RAPPORT DE L'INSPECTION DES INSTALLATIONS CLASSÉES *Sans présentation à la CDNPS*

OBJET : Porter à connaissance concernant des modifications notables

Société GEG Energies Nouvelles et Renouvelables – Parc éolien de Rivesaltes

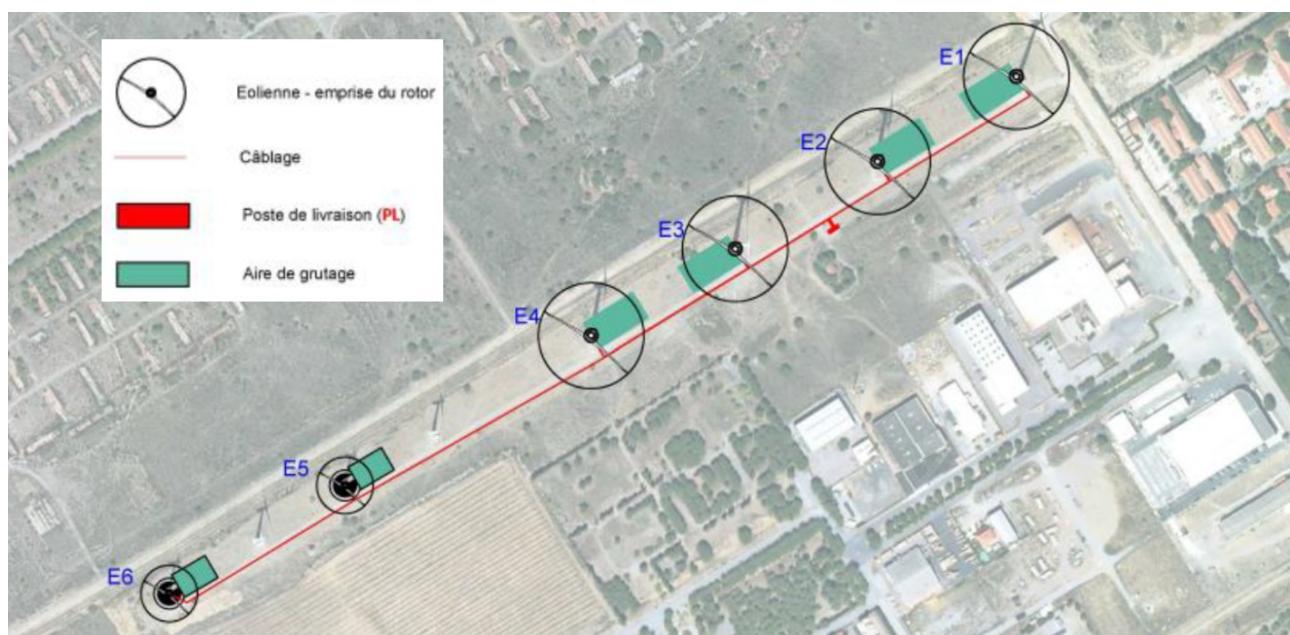
- 4 éoliennes de 100 mètres en bout de pale à la place les éoliennes E1 à E4 :
 - Soit en Poma-Leitwind LTW80 1.8 MW
 - Soit en Enercon E82 2.35 MW
- 2 éoliennes de 70 mètres en bout de pale, au maximum, à la place des éoliennes E6 et E8 :
 - Soit en Poma-Leitwind LTW62 1.5 MW
 - Soit en Enercon E44 0.9 MW

- les 4 éoliennes de hauteur de mât de 69 m et hors tout de 99 m par 4 éoliennes de hauteur de mât max de 60 m et hors tout max de 100 m ;
- 2 des 4 éoliennes de hauteur de mât de 40 m et hors tout de 63 m par 2 éoliennes de hauteur de mât max de 45 m et hors tout max de 70 m et supprimer les 2 autres éoliennes de 40 m.

La société GEG ENer n'ayant pas encore choisi définitivement le modèle d'éolienne de remplacement aussi les hauteurs maximales des modèles envisagés sont considérées pour apprécier la modification.
